# TRIPLE SEVEN

## Anleitung zum Austausch der Bremsrollen

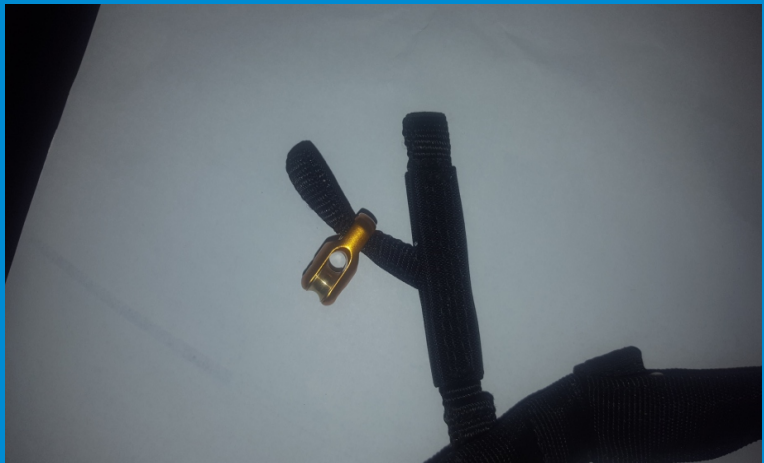
Bei den Modellen Rook2 und King mit bestimmten, zu weichen Kunststoffrollen für die Bremsleinenführung kann es zu erhöhtem Verschleiß kommen.

Eine Sicherheitsrelevante Beeinträchtigung durch Abnutzung der Kunststoffrollen (welche auch von anderen Herstellern verbaut werden) ist uns bislang nicht bekannt.

Jedoch kann es zu etwas erhöhter Reibung kommen. In dem Fall können die Rollen mit nachfolgender Methode gegen Metallrollen getauscht werden.

Die Kunststoffhalterung der alten Rolle mit einer geeigneten Zange (Seitenschneider) vorsichtig durchtrennen. Unbedingt darauf achten, dass das Gewebe des Tragegurtes nicht beschädigt wird!

Die alte Rolle mit Halterung entfernen

Vorsichtig mit einem  
Trennmesser oder Cutter  
die Naht zwischen dem  
Gurtband wie gezeigt ca  
1,5 cm auftrennen,  
sodass die Schlaufe in  
der die Rolle eingenäht  
war, etwas größer wird

Neue Rolle auffädeln  
und die Schlaufe über  
die Rolle ziehen  
( Verschlaufen )

Mit Hilfe einer Leine die  
Schlaufe fest ziehe .
